標 題 マークII、チェイサー、クスタ修理書／追補版内容訂正・追加のお知らせ

マークII、チェイサー、クスタ修理書／追補版（品番 62190 1998年8月発行）の内容に訂正・追加がありましたのでお知らせ致します。

マークII, チェイサー, クレスタ修理書/追補版内容訂正のお知らせ
ファン&オルタネータVベルト調整

マークII、チェイサー、クレスタ
1G-FE Vベルト調整要領訂正のお知らせ

部位
PEM-57 シリンダガスケット 構成図 部変更

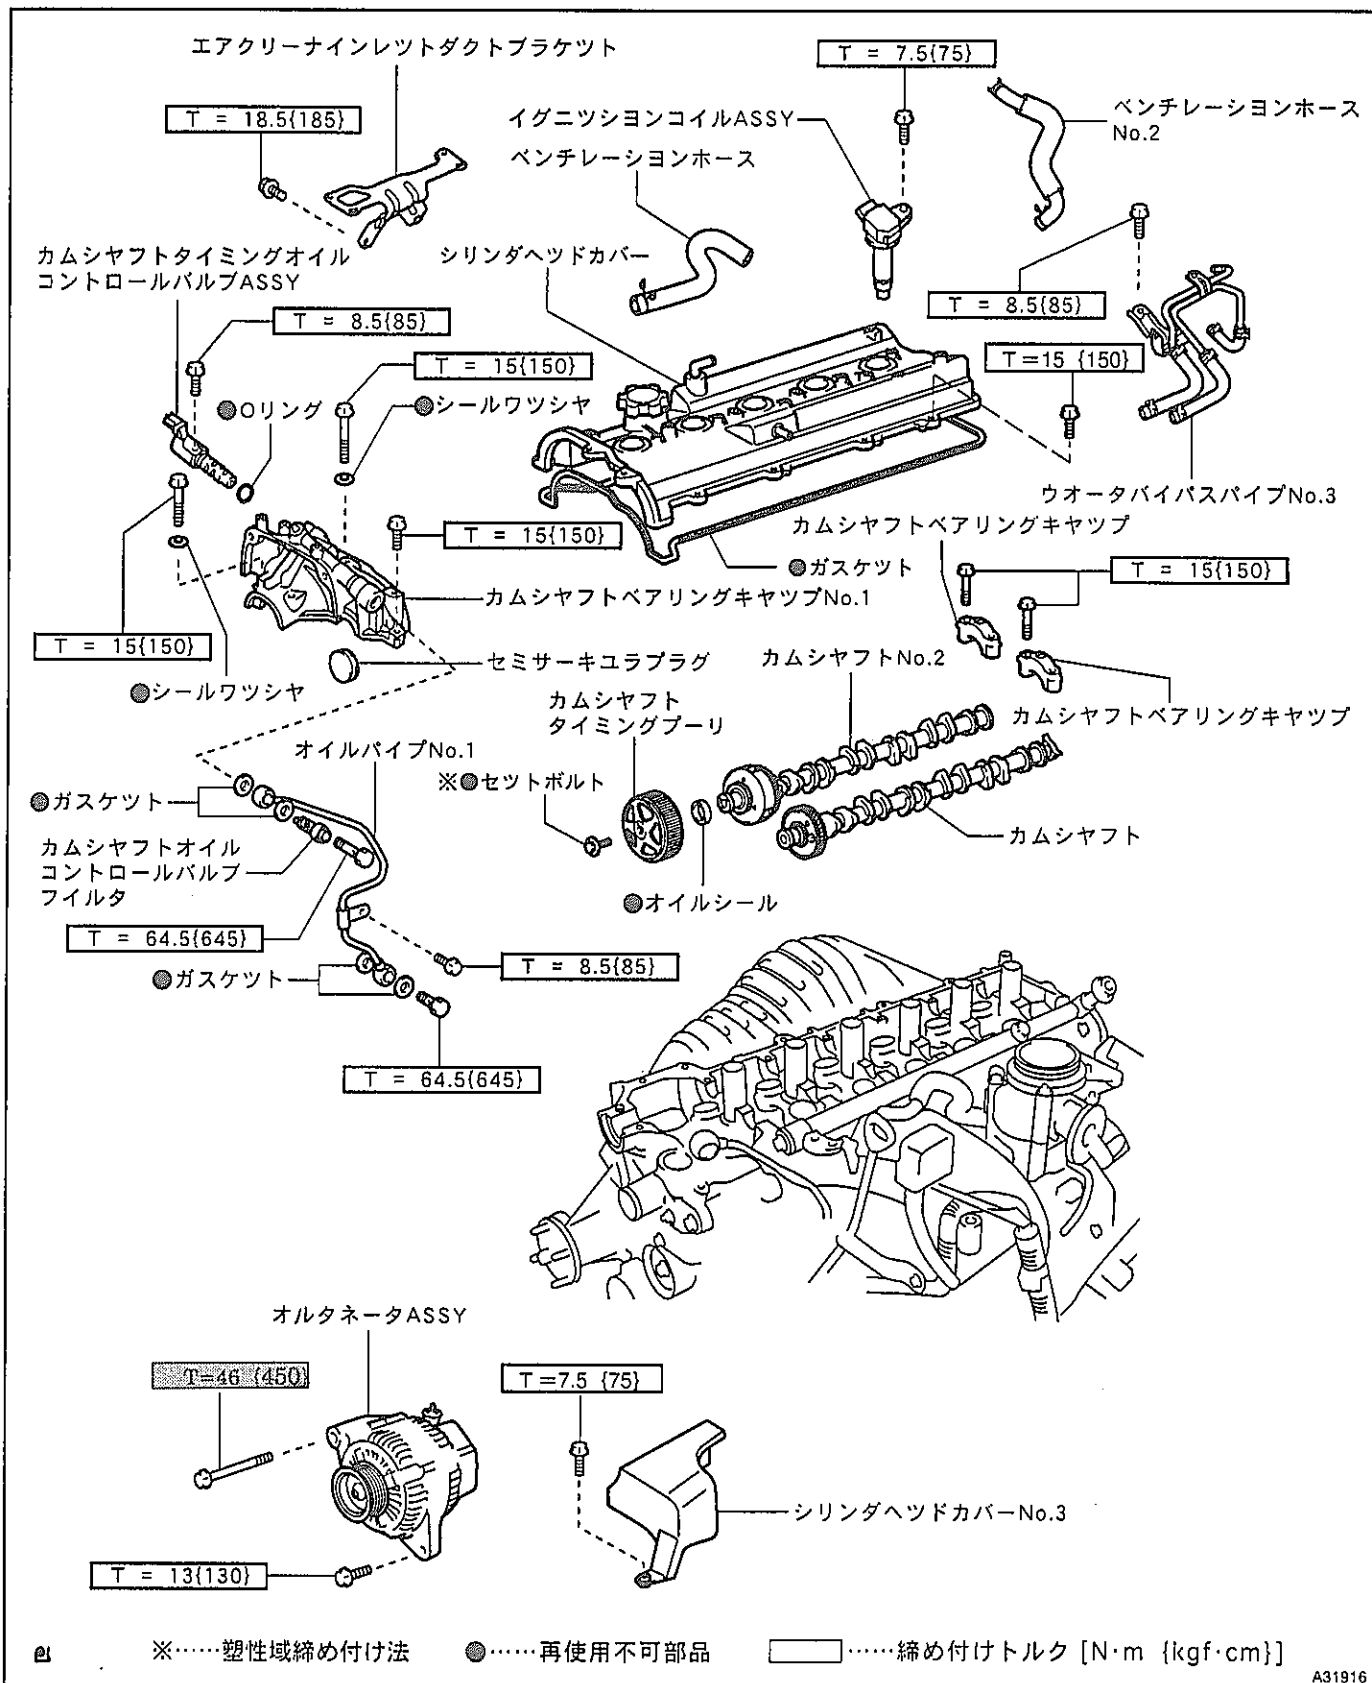
1G-FEエンジンのオルタネータースルーボルトが(表面処理)変更になりましたのでオルタネータースルーボルトの締め付トルクを変更しました。

部位 EM-7 エンジンメカニカル（1G-FE） — エンジンASSY — 点検、調整

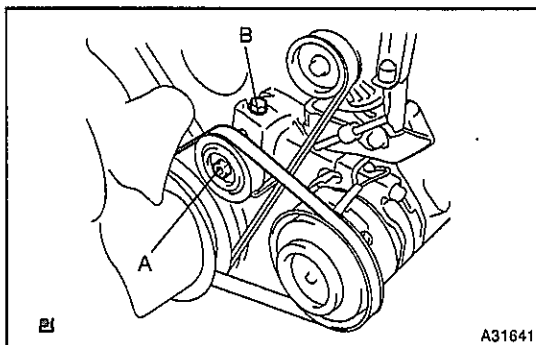
クーラーベルトの調整方法に誤りがありましたので以下のように訂正します。

9. クーラVベルト(コンプレッサウクランクプーリ)NO.1調整
- (a) 固定用ナットAをゆるめた後、仮締めする。
基準値：T=2.45N・m {25kgf・cm}
 - (b) 調整用ボルトBを回して張力を締め側で調整する。
<注意>
ベルト調整はゆるめ側で調整作業を終了しない。
 - (c) 固定用ナットAを締め付ける。
基準値：T=39.2N・m {400kgf・cm}
 - (d) Vベルト調整完了後、調整用ボルトBを増し締めする。
基準値：T=2~4N・m {20~40kgf・cm}
<参考>
トルクレンチが使用できない場合、1/2回転増し締めする。
 - (e) Vベルト張力・たわみ量点検。
